RESOLUCIÓN No. DEIA-IA- 085 - 2021

Por la cual se resuelve la solicitud de evaluación del Estudio de Impacto Ambiental (EsIA), categoría II, correspondiente al proyecto **“DISEÑO Y CONSTRUCCIÓN DEL PUENTE VEHICULAR GEMELO SOBRE EL RÍO CHICO LADO SUR, CARRETERA PANAMERICANA, TRAMO: DAVID-CONCEPCIÓN, PROVINCIA DE CHIRIQUÍ”**, promovido por el **MINISTERIO DE OBRAS PÚBLICAS**.

PLANO DEMOSTRATIVO DEL BOTADERO

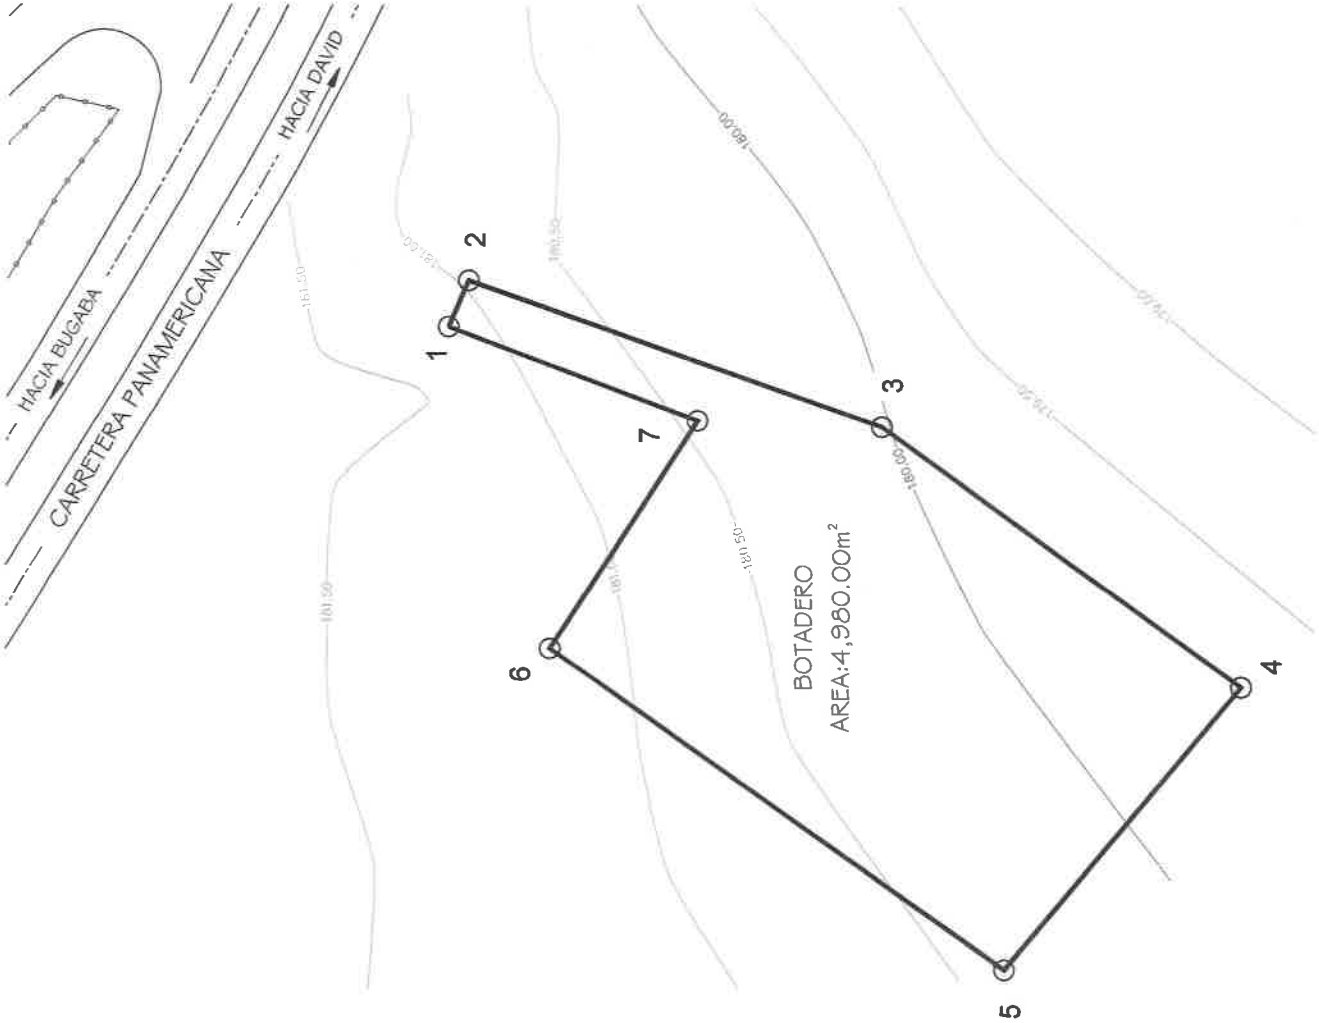
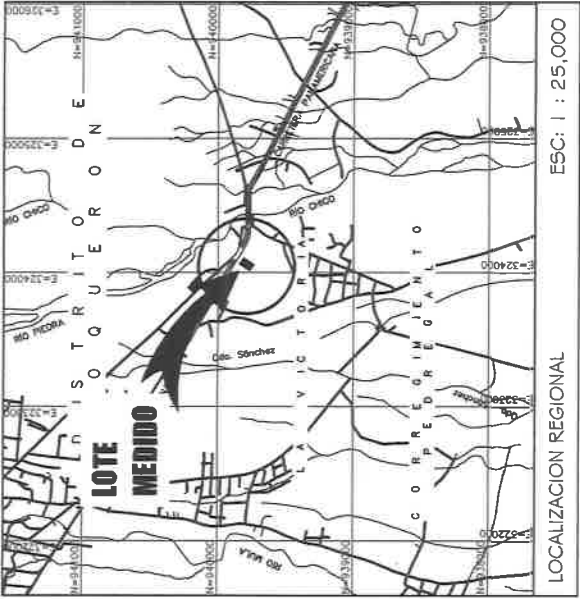
- iii. Presentar mapas donde se visualice la nueva área a utilizar por el proyecto como sitio de botadero.
6. En el punto **7.1.2 Inventario de especies exóticas, amenazadas, endémicas y en peligro de extinción**, página 69 del EsIA se indica: *"...En cuanto a las plantas Vulnerables de Panamá reconocidas globalmente, según The World Conservation Monitory Center (1994), citado por MIAMBIENTE (2000); se encontró dentro del polígono del proyecto dos (2) especies maderables, a saber: Cedrela odorata (Cedro) y Tabebuia rosea (Roble de sabana), ambas a nivel nacional se encuentra dentro de las plantas superiores en peligro crítico (CR)..."*; sin embargo, en el punto **3.2. Categorización: Justificar la categoría del EsIA en función de los criterios de protección ambiental**, página 22 del EsIA, no se detalla la afectación sobre el acápite "g" del Criterio 2. Por lo antes descrito, se le solicita aclarar la no identificación de impactos sobre el Criterio 2 acápite "g".
